Panamá, 26 de enero de 20 22.

Ing. Krislly Quintero
Directora Regional
Regional Chiriquí
MINISTERIO DE AMBIENTE

A continuación, se presenta la información aclaratoria a las 3 preguntas correspondiente a la nota NOTA-DRCH-AC-3701-12-2021:

Ilustración 2. Puntos donde pasará la línea de transmisión hasta la interconexión.

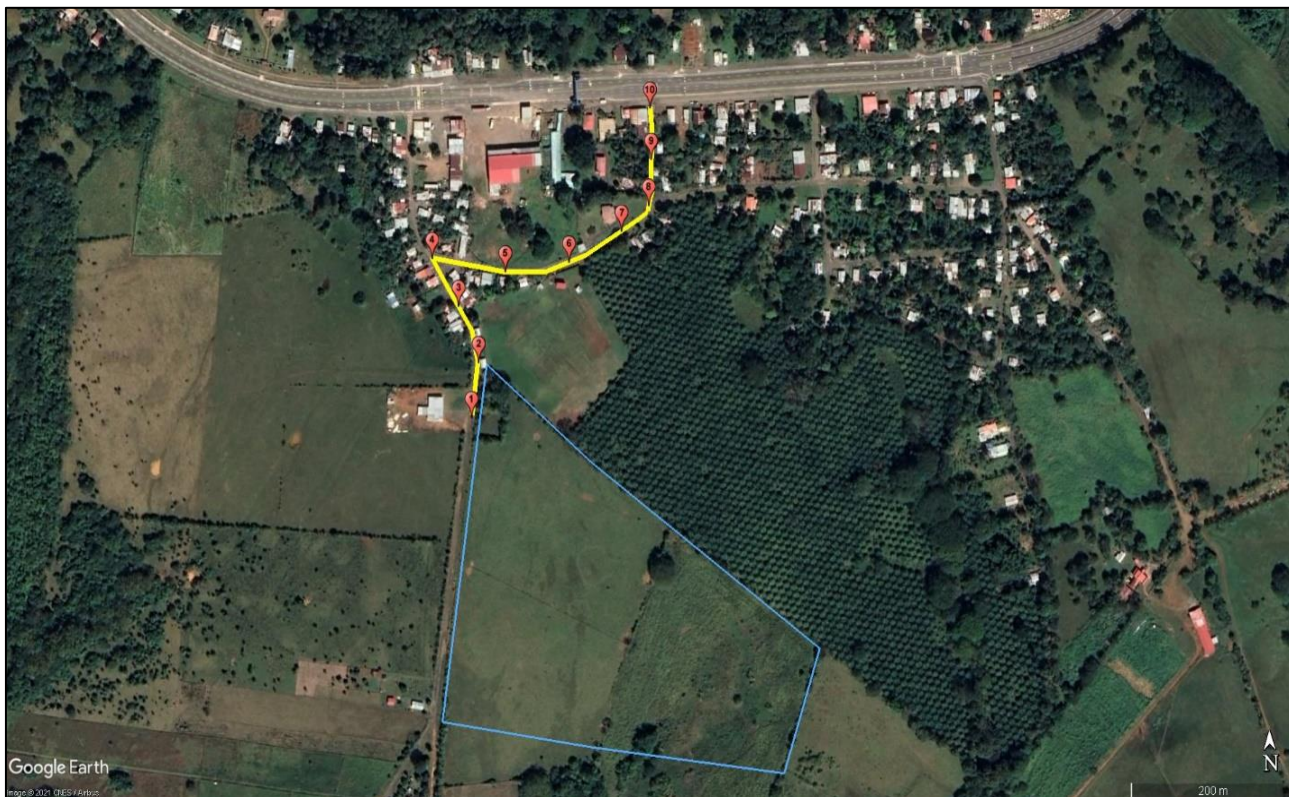
1. En la respuesta presentada a la pregunta No.1 de la nota DRCH-AC-3474-11-2021, se indicó *que la energía producida por los módulos solares del proyecto seria transportada por medio de una línea de transmisión de media tensión desde el proyecto hasta el punto de conexión del circuito 34-50 propiedad de EDECHI*. En base a lo antes descrito, se le solicita lo siguiente:
 - a. Indicar, si la Línea de Trasmisión, a la que se hace referencia para transportar la energía del proyecto al punto de conexión es existente y/o de ser nueva, indicar si la misma irá por área de servidumbre o por propiedad privada. De llegar a ser por servidumbre, deberán contar con la certificación de servidumbre emitida por MIVIOT y si es por propiedad privada, deberán presentar las autorizaciones correspondientes.

Respuesta: La Línea de trasmisión para transportar la energía del proyecto al punto de conexión, es una línea nueva y la misma irá por el área de servidumbre. El cual mantiene la certificación de servidumbre y línea de construcción No.160-2021 emitida por MIVIOT con fecha de 8 de noviembre de 2021, la misma se adjunta al documento.

En la ilustración 2, se observa la imagen satelital y los puntos donde va la línea de trasmisión hasta el punto de conexión del circuito 34-50 propiedad de EDECHI, según la solicitud presentada ante MIVIOT, y a su vez la certificación de servidumbre y línea de construcción emitida por MIVIOT.

Ilustración 3. Esquema de punto de conexión

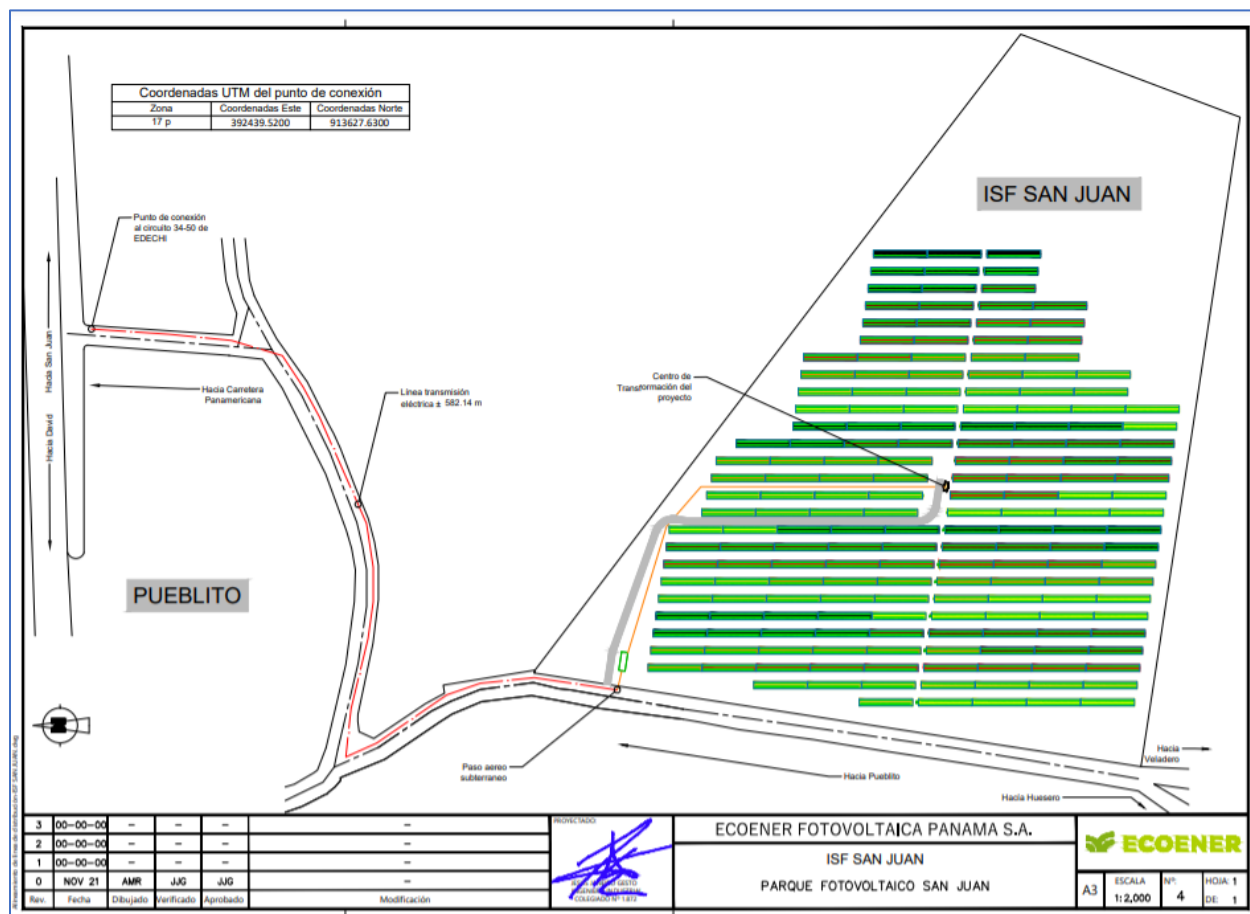
- b. Aclarar, las coordenadas presentadas para el punto de interconexión, debido que al verificar la misma cae en un área lejana al proyecto. Sin embargo, en el informe de viabilidad presentado por Naturgy se indica otra coordenada para el punto de interconexión.

Respuesta: Remitimos las coordenadas UTM correspondientes al punto de conexión actual, estas son:

X:392439.52 Este,

Y:913627.63 Norte

Podemos indicar que punto de interconexión también conocido como “punto de conexión”; se puede observar mejor en los anexos de esta nota.
